RESOLUCIÓN No.

POR MEDIO DE LA CUAL SE OTORGA UN PERMISO DE VERTIMIENTOS Y SE ADOPTAN OTRAS DETERMINACIONES

LA DIRECTORA DE LA REGIONAL VALLES DE SAN NICOLÁS DE LA CORPORACIÓN AUTÓNOMA REGIONAL DE LAS CUENCAS DE LOS RÍOS NEGRO Y NARE, CORNARE. En uso de sus atribuciones legales y delegatarias y en especial las previstas en la Ley 99 de 1993, Decreto-Ley 2811 de 1974, Decreto 1076 de 2015 y

3. Que técnicos de la Corporación procedieron a realizar visita el día 18 de octubre de 2023 y a evaluar la información presentada generándose el informe técnico con radicado **IT-08485-2023 del 15 de diciembre de 2023**, en cual se formularon las siguientes observaciones y conclusiones cuales hacen parte integral del presente trámite ambiental

Estudios técnicos y diseños de la estructura de descarga de los vertimientos:

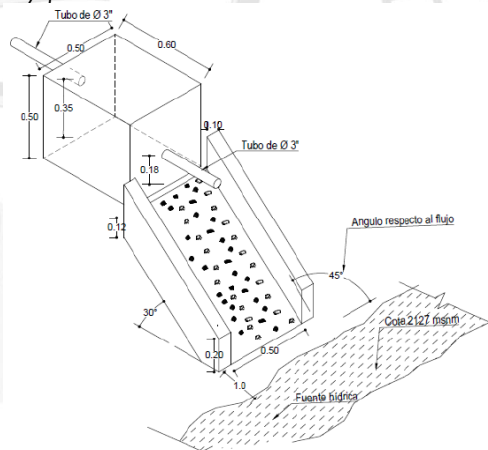
Se allegan los diseños y memorias de cálculo de una estructura de descarga con una capacidad hidráulica máxima de 6.8L/s, lo cual es suficiente para evacuar los 0.08 L/s del efluente proyectado. A continuación, se presentan los parámetros de diseño y planos a detalle:

Obra N°:	1	Tipo de la Obra:	Estructura de Descarga
Nombre de la Fuente:	Quebrada Barbacoas		Duración de la Obra: Permanente
Coordenadas			Altura(m): 0.5
LONGITUD (W) - X	LATITUD (N) Y		Z
			Ancho(m): 0,5
			Longitud(m): 0.6
			Diámetro (m) 0.076 (3")
			Pendiente longitudinal (%) 6
			Profundidad de Socavación(m): No reporta
			Capacidad(m³/seg): 0.00685
			Cota Lámina de agua de la fuente de Tr= 100 años (m) No reporta
			Cota de punto más baja de la obra (m) No reporta
Observaciones:	Es una entrada conectada a la obra de disipación

Obra N°:	2			Tipo de la Obra:	Disipador			
Nombre de la Fuente:	Quebrada Barbacoas			Duración de la Obra:	Permanente			
Coordenadas				Altura(m):	0.2			
LONGITUD (W) - X		LATITUD (N) Y		Z	Ancho(m):	0.5		
-75	17	45,52	6	11	59,98	2129	Longitud(m):	No reporta
							Pendiente longitudinal (%)	30
							Profundidad de Socavación(m):	No reporta
							Capacidad(m3/seg):	0.00685
				Cota Lámina de agua de la fuente de Tr= 100 años (m)	No reporta			
				Cota Batea de la obra(m)	No reporta			
Observaciones:	Estructura con disipación continua, pero incluye aumento de la rugosidad en la superficie

Es factible **ACOGER** la **OBRA DE DESCARGA Y DISIPACIÓN**, ya que garantiza una correcta disposición del efluente sin que se generen problemas de socavación en el punto de descarga en ribera de la "Q. Barbacoas".

ARTÍCULO CUARTO: REQUERIR a la señora **MARTHA NELLY BOTERO CASTAÑO**, para que en un **término de 30 días calendarios**, contados a partir de la notificación del presente acto, complemente los parámetros de diseño de las obras de descarga y disipación con la siguiente información:

- Profundidad de socavación de la estructura de descarga y la estructura de disipación.

- Cota de la batea de las obras de descarga y disipación.
- Cota Lámina de agua de la fuente de Tr= 100 años (m).
- Longitud del disipador

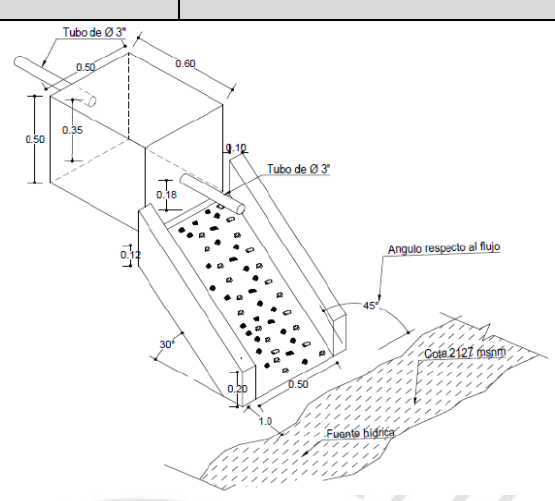
Tipo de Tratamiento	Preliminar o Pretratamiento:	Primario: <u>_X_</u>	Secundario: <u>_X_</u>	Terciario: <u>__</u>	Otros: ¿Cuál?: _____	
Nombre Sistema de tratamiento		Coordenadas del sistema de tratamiento Magna sirgas				
STARD		LONGITUD (W) - X		LATITUD (N) Y		Z:
		-75	23	37.02	6	1
Tipo de tratamiento	Unidades (Componentes)	Descripción de la Unidad o Componente				
Preliminar o pretratamiento	Trampa de grasas	TRH: 20 min Caudal de diseño: 0.333 L/s Volumen de la Unidad: 500 L Numero de compartimientos: 3				
	Rejas de cribado y canal de entrada	Ancho canal: 0.4 m Altura Lamina Agua: 0.0003 m Altura canal: 0.4 m Longitud rejilla: 0.6 m Longitud canal: 1.0 m				
Tratamiento primario	Sedimentador - clarificador	Caudal de diseño: 0.065 L/s Cámaras: 2 Volumen efectivo: 5.36 m ³ Volumen total: 6.79 m ³ Altura Total: 1.8 m Longitud total: 2.67 m Longitud sedimentador: 1.78 m Longitud clarificador: 0.89 m Altura útil: 1.6 m Ancho: 1.8 m TRH: 13.2 Horas

Tratamiento secundario	FAFA	Caudal de diseño: 0.065 L/s Cámaras: 1 Longitud total: 1.33 m Ancho: 1.8 m Altura total: 1.8 m Altura útil: 1.6 m Volumen efectivo: 2.68 m ³ Volumen total: 3.39 m ³ Material filtrante: 0.02 m ³ /d Volumen lecho filtrante: 1.122 m ³ Tipo de material filtrante: "Biopack" (rosetones plásticos)				
Manejo de Lodos	STARD	Lechos de secado dentro del predio				
Otras unidades	Humedal	Caudal de diseño: 0.065 L/s Compartimientos: 1 Área superficial: 11.22 m ² Geometría: trapezoidal Ancho menor: 1.0 m Ancho mayor: 1.5 m Altura: 1.5 m Longitud: 5.0 m TRH: 24 h Material filtrante: arena (media, gruesa), grava, (fina,

media, gruesa)
Eficiencia	%	Concentración de entrada (afluente): DBO ₅ = 300 mg/L Concentración de salida (efluente): DBO ₅ = 45 mg/L Eficiencia: 85% Limite norma: DBO ₅ = 180 mg/L
Esquema del STARD	TG + CC + Sedimentador con clarificador y FAFA integrados + HS

PARÁGRAFO 1º: Complementar el STARD con la instalación de tuberías para la liberación de gases en las unidades de sedimentador y FAFA. E informar a Cornare para su aprobación en campo.

PARÁGRAFO 2º: El sistema de tratamiento siempre debe tener un acceso adecuado a las estructuras que permitan el aforo y toma de muestras.

PARÁGRAFO 3º: Las respectivas cajas de inspección en los sistemas de tratamiento. (Lleva caja a la salida si es descarga a fuente de agua).
